## POWIATOWY ZARZĄD DRÓG W CIECHANOWIE

DT.4040.26.2020.WZ

W odpowiedzi na pismo znak WIMID.0003.21.2020 z dnia 12.03.2020 r. (data wpływu 18.03.2020 r.) dotyczącego wystąpienia Radnej Rady Miasta Ciechanów Pani Edyty Rzepilińskiej – Filipowicz w sprawie wprowadzenia metod spowolnienia ruchu w ciągu ulicy M. M. Kolbe, na wysokości kościoła Parafii Matki Boskiej Fatimskiej, uprzejmie informuję, iż Powiatowy Zarząd Dróg w Ciechanowie podziela stanowisko Urzędu Miasta w Ciechanowie zawarte w w/w piśmie, z następującymi uwagami:

**strefa ograniczonej prędkości do 30 km/h obowiązująca w chwili obecnej**  
**proponowany zakres poszerzenia strefy ograniczonej prędkości do 30 km/h**

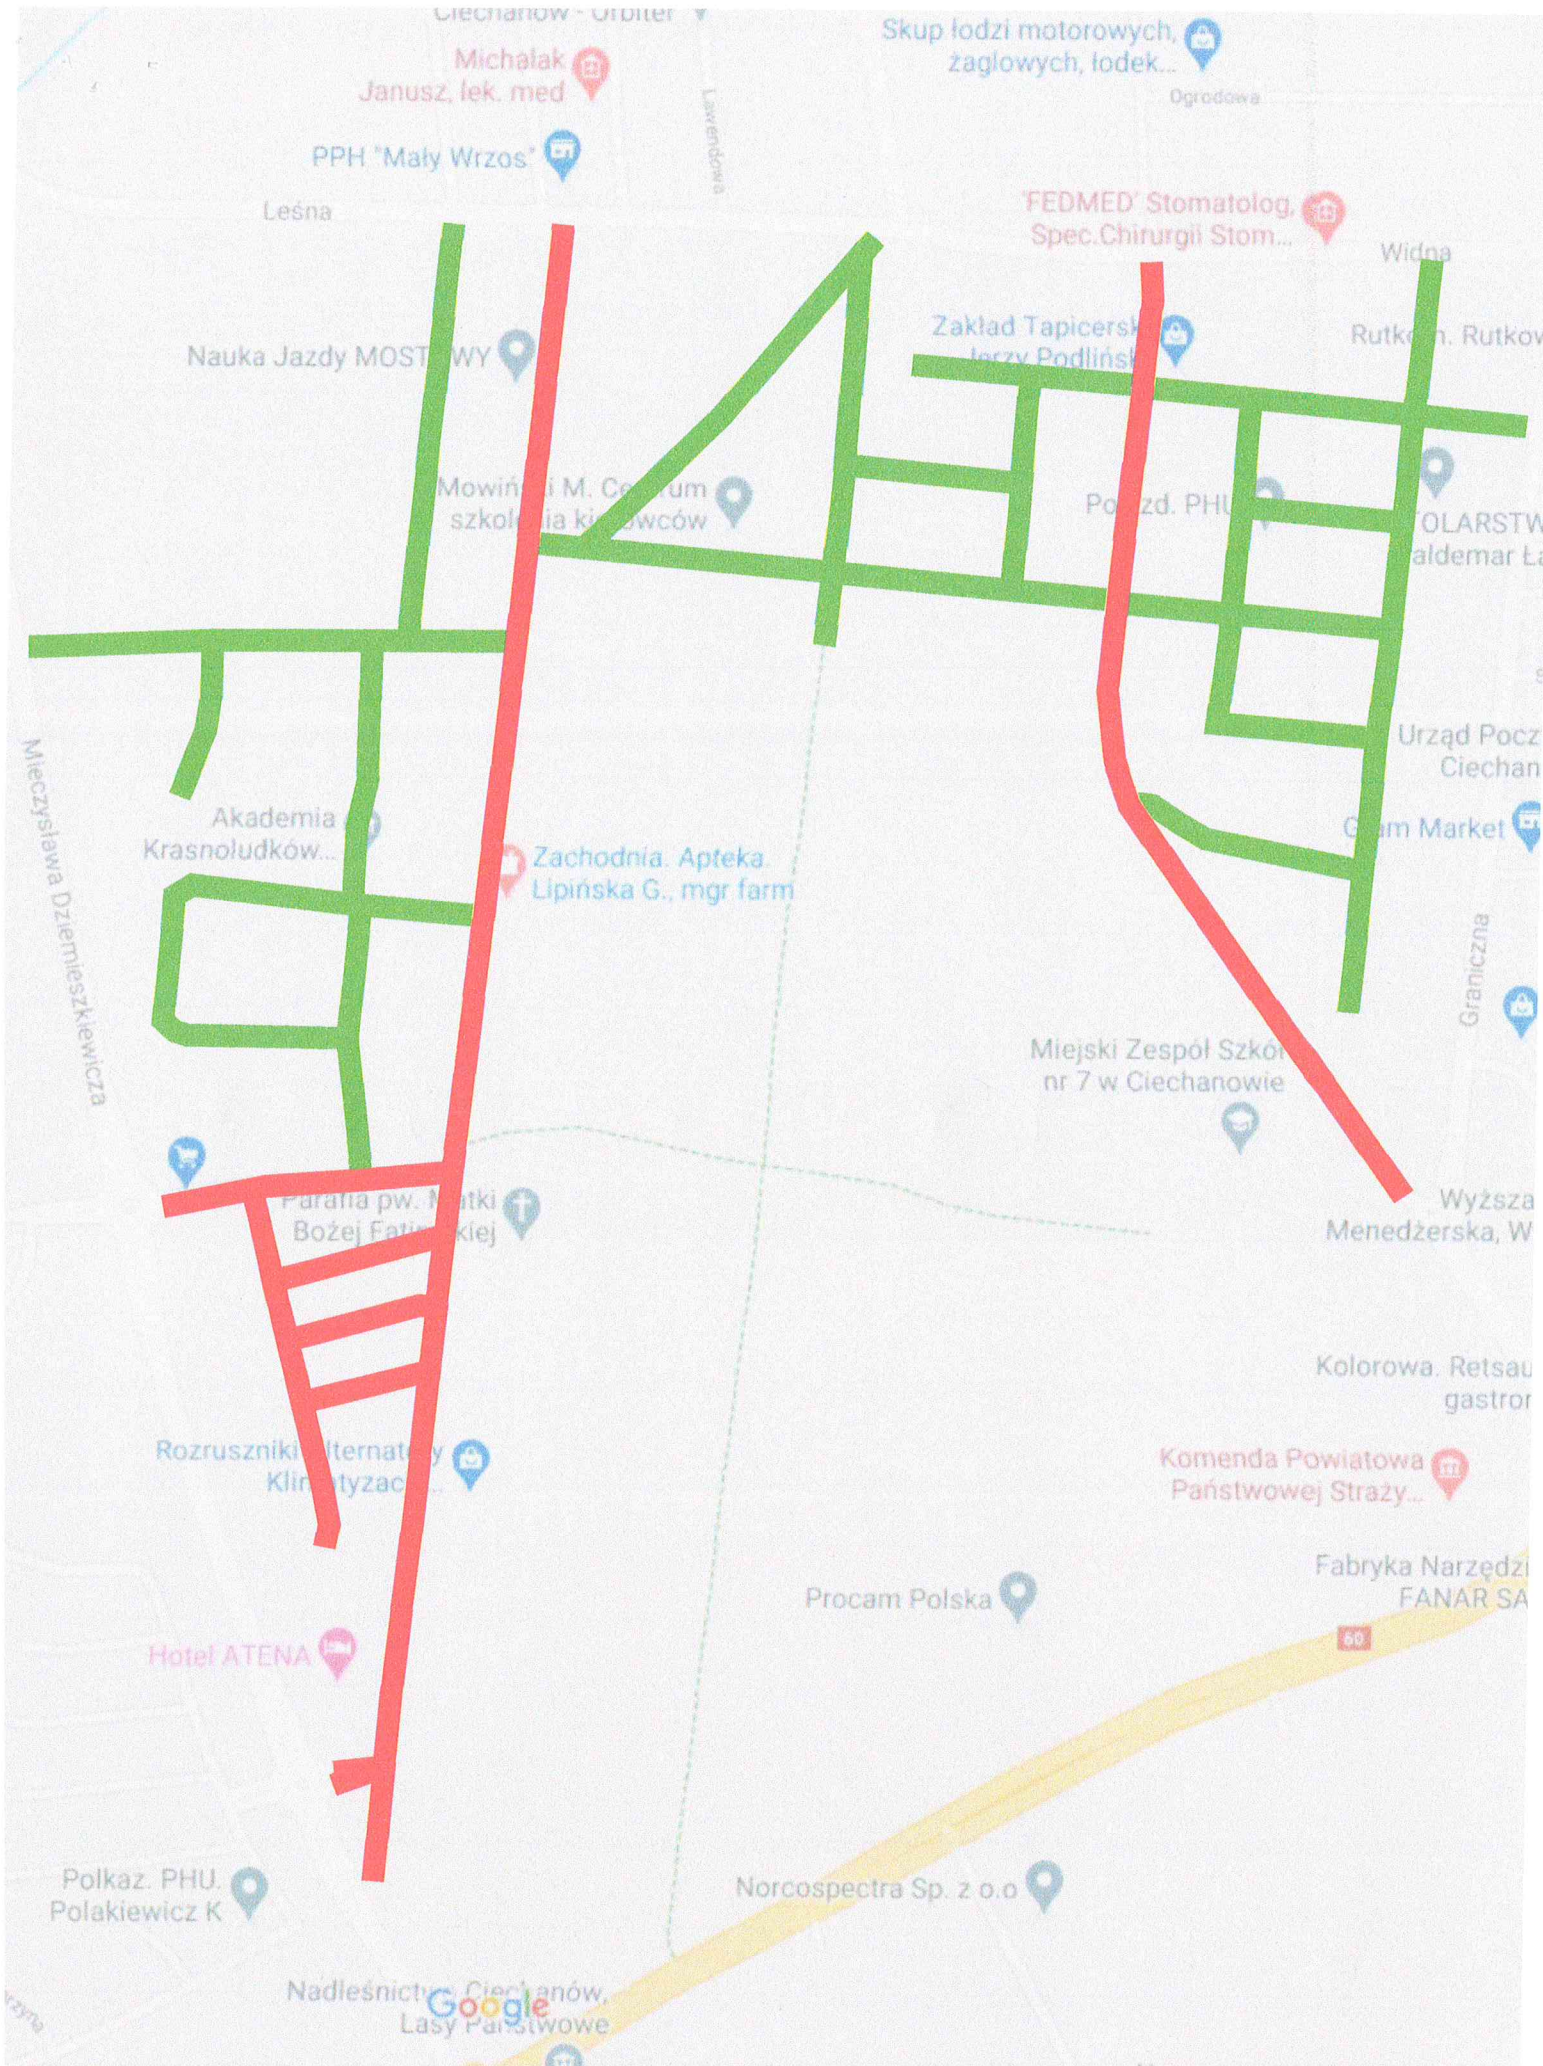
1. Powiatowy Zarząd Dróg proponuje wprowadzenie strefy ograniczonej prędkości na większym obszarze niż określony w piśmie. Pozwoli to na połączenie już istniejących stref ograniczonej prędkości do 30 km/h i stworzenie jednej spójnej strefy pomiędzy ulicami Graniczną, Widną, Leśną, Dziemieszkiewicza i ul. Czarnieckiego (mapka w załączeniu)
2. W strefie ograniczonej prędkości do 30 km/h nie należy określać pierwszeństwa przejazdu na skrzyżowaniach. W przypadku likwidacji pierwszeństwa przejazdu, należy z odpowiednim wyprzedzeniem poinformować o tym kierujących ustawiając oznakowanie D-48.
